Varsel om mindre planendring av Reguleringsplan for Eidsnes Næringsområde. (PlanID: 1263 - 201115)

I samsvar med § 12-14 i plan- og bygningslova (heretter pbl) varslast det med det dette om mindre planendring av *Detaljreguleringsplan for Eidsnes Næringsområde på g/bnr 244/41 m.fl.*

Figur 2 Utklipp frå forslag til endringar i plankart. F_H2 og f_H3 (no f_SHA2 og f_SHA3) er foreslått utvida.

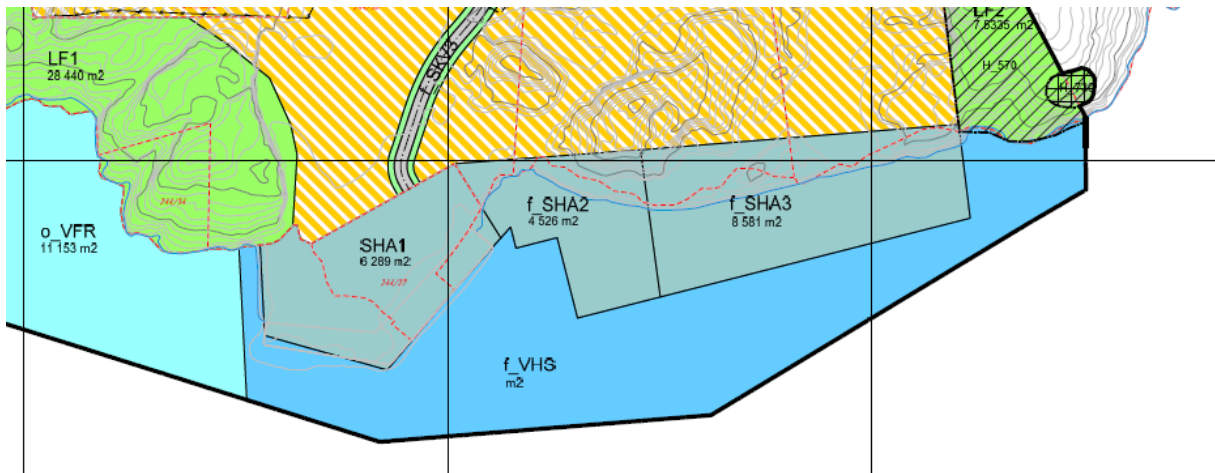
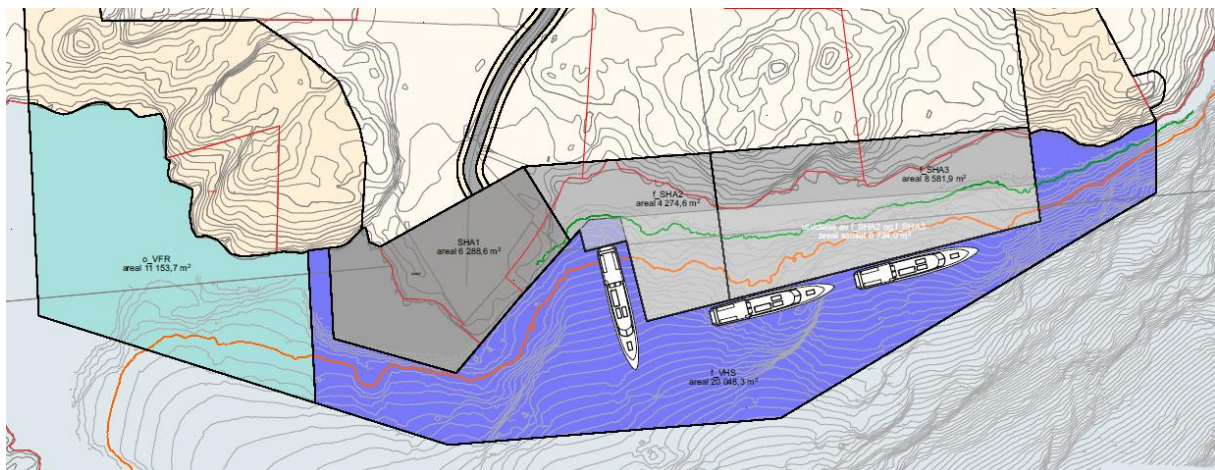
Endringa gjeld hamneformåla f_H2 og f_H3 i gjeldande Reguleringsplan. I tillegg er feltkodar (i kart/kartblad 1 og føresegn) oppdatert jf. gjeldande teiknereglar.

Næringsområdet er under utbygging og det er etablert tømmerkai innafor arealformålet H1. Det er i samband med etablering av kai og pre-analyser av havbotn ved f_H2 og f_H3 funne at djupneforhold nærast land er uhenktsmessig grunne. For å oppnå tilfredstillande djupne for inn- og utskiping må det gjennomførast omfattande inngrep og utsprenging i undersjøisk terreng.

Forslagsstillar ynskjer heller å utvide kaiarealet innanfor f_H2 og f_H3, og å flytte kaifronten lenger ut i sjø til betre djupneforhold for slik å redusere omfang av terrenginngrep i sjøbotn. Ny avgrensing av kai/hamneformålet vil framleis være godt innanfor eksisterande planområde, men arealformålet f_HS Hamneområde i sjø vert redusert i omfang.
